ANEXO II
EVALUACIÓN AMBIENTAL
AAU PLANTA SANDACH
FRANCISCO BARRUECO S.L.

Nº Expte: IA16/01128

PROMOTOR: Francisco Barrueco S.L.

2. SUBSANACIÓN DE INCIDENCIAS:

MURETES RETENCIÓN FRENTE A VERTIDOS

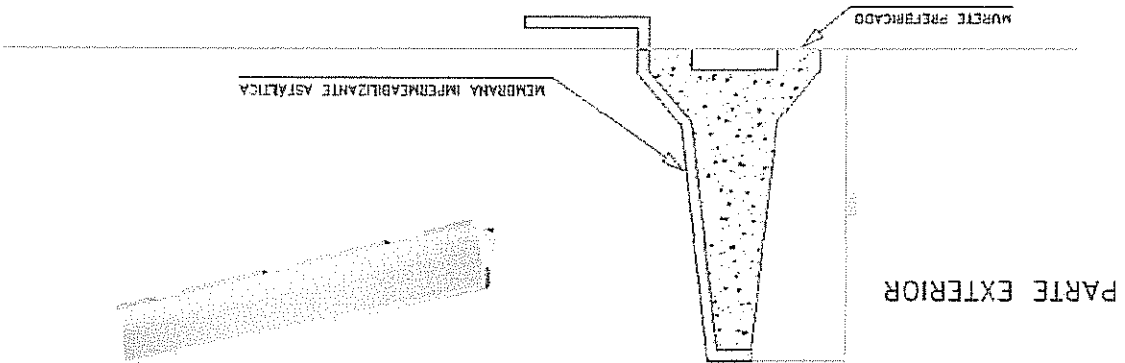
Sistema de retención: En las zonas críticas como en la parte de la Rampa cercana a al Tolla, la Rampa de Descarga, la Nave de Limpieza y Desinfección y el muro que delimita la Zona Sucia de la Zona Limpia cerca de las Fosas Estancas se dispondrá como sistema de retención de vertidos un perímetro de muretes de hormigón prefabricado de 900mm de altura, impermeabilizados con una capa de lámina aislante asfáltica que impidan la contaminación de otros elementos de la planta.

El solado de estas zonas garantizará la estanqueidad de la superficie de rodadura para impedir filtraciones al terreno. Se dispondrá solera de hormigón armado estanco de 200mm de espesor tipo HA-30/P/30/IV con aditivos reductores de agua como lignosulfonato o polímero hidroxilado. Dispondrá de capa superior fratasada al cuarzo para aumentar la capacidad de resistencia al paso de vehículos pesados y facilitar las capacidades impermeables y limpieza. Toda la solera de las zonas críticas anteriormente mencionadas estarán ejecutadas sobre film asfáltico plastificado impermeable compuesto por fibra de vidrio que se solapará con la membrana impermeable de los muretes prefabricados.

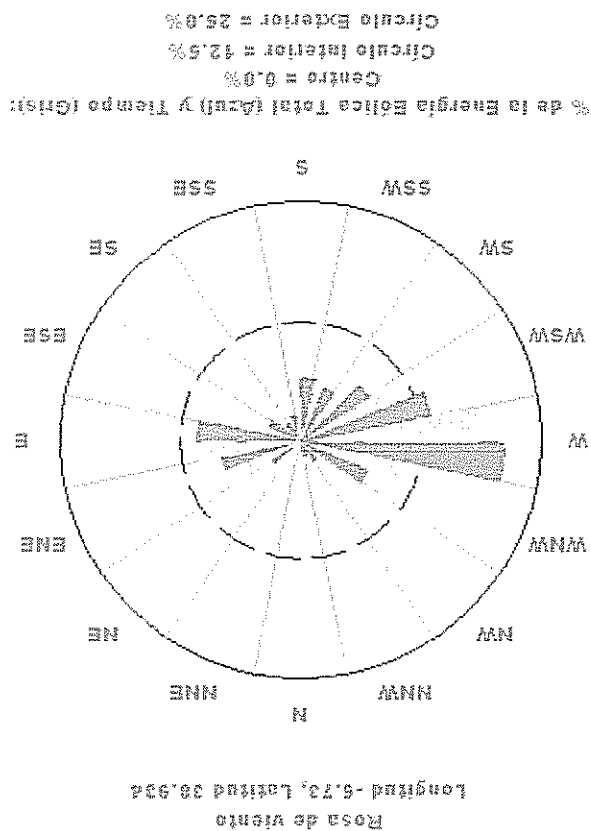
2.5 Valoración de la afección del proyecto por olores a las poblaciones cercanas. Se utilizará para ello rosa de los vientos dominantes de la zona de emplazamiento. Medidas correctoras para minimizar o evitar los malos olores asociados a la actividad que nos ocupa.

Se adjunta rosa de los vientos proporcionada por IDAE (Instituto para la Diversificación y Ahorro de la Energía) del Ministerio de Industria, Energía y Minas bajo consulta a su aplicación Atlas Eólico IDAE para las coordenadas de emplazamiento de la planta de transferencia.

Se puede comprobar que los vientos dominantes son principalmente de componente Oeste de forma que la actividad nunca afectará a la localidad de Villanueva de la Serena (los vientos del Este suponen menos del 12,50% y son muy inferiores en intensidad). Así mismo la localidad de La Coronada queda al Sur, por lo que tampoco se verá afectada por emisiones de malos olores.

Se adjunta mapa indicando la ubicación de la zona a forestar:

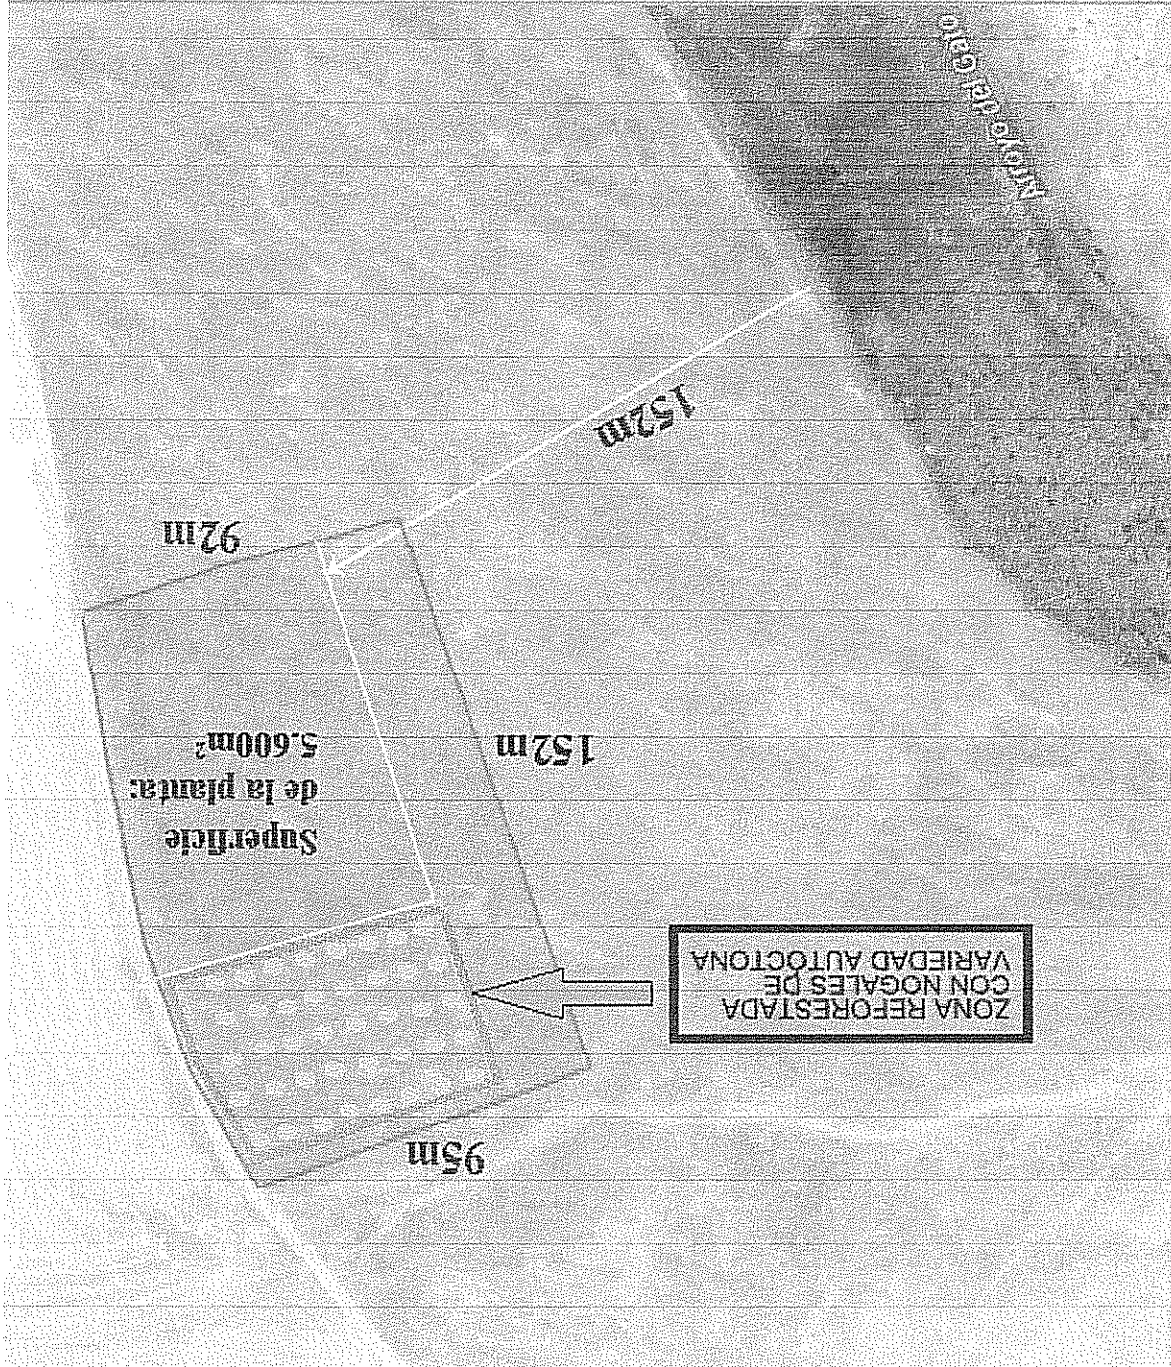
2.6 Plan de restauración y propuesta de reforestación de acuerdo a lo establecido en la Ley 15/2001, de 14 de diciembre, del Suelo y Ordenación Territorial de Extremadura y su posterior modificación, la Ley 10/2015, 8 de abril.

Por ello se propone la **reforestación de la finca con Juglans Regia, nogales autóctonos europeos**, en consonancia con los cultivos circundantes. Teniendo en cuenta que la parcela cedida por el Excmo. Ayuntamiento de Villanueva de la Serena es de **14.400m2** y que la Planta Intermedia proyectada sólo ocupa **5.600m2** se propone la **plantación de 6.000m2** de la especie Juglans Regia en la zona norte permitiendo mantener los retranqueos solicitados a la entidad hidráulica "Arroyo del Gato".

La inversión estimada comprende **1,20 €/unidad plantada**, lo que implica una plantación de 40 unidades de nogales si se respetan las indicaciones de esta especie en las que se aconseja un óptimo de 60 a 80 unidades por hectárea. Con un coste inicial de reforestación total de **448,00 €**.
